日付 : 2006年3月17日
提出元 : NTT 東日本、ソフトバンク BB 株式会社
題名 : スペクトル適合性確認結果報告書への屋外タイプの特例記載方法の提案について

本寄書は、JJ100.01 第3版の元での特例（JJ100.01 第4版制定までの FTTR 形態の暫定的な取り扱いに関する事業者間合意に基づく特例）を認める技術的な条件、具体的なドキュメント及び、G.993.2 Annex C(1.1MHz 以下オフ)システムの特例記載方法等について、SMS-32-Adhoc-01 に基づき提案するものである。

図 B.2.4 屋外タイプシステムの利用例

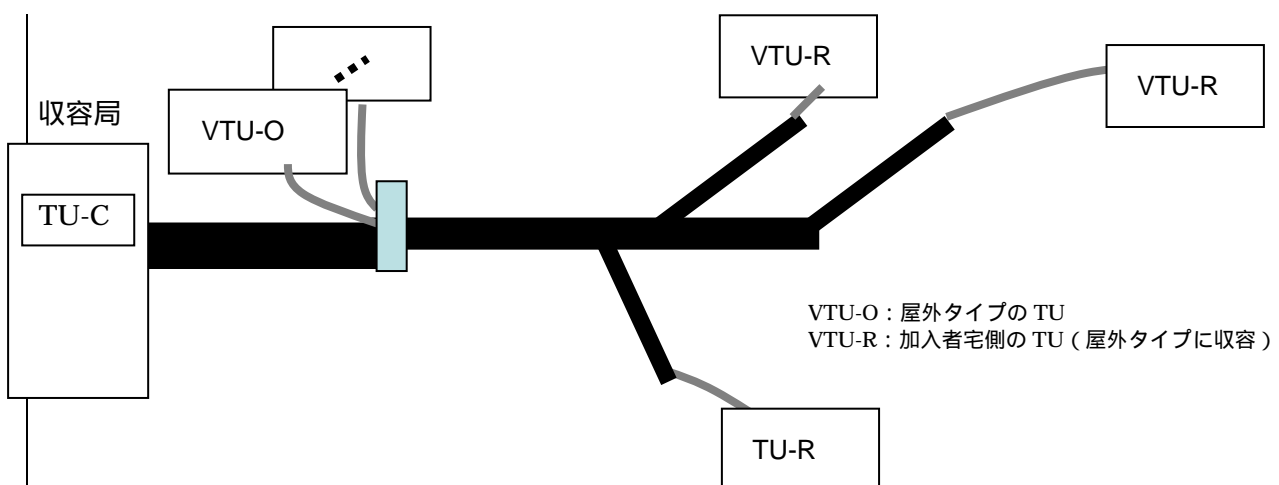
本特例では、屋外タイプシステム相互間の干渉を抑制し、且つ事業者間の公平性を保つため、暫定措置の期間中は、き線点下部のケーブルルート（下図において、VTU-0 の右側）ごとに屋外タイプの利用を一箇所のみ限定する。
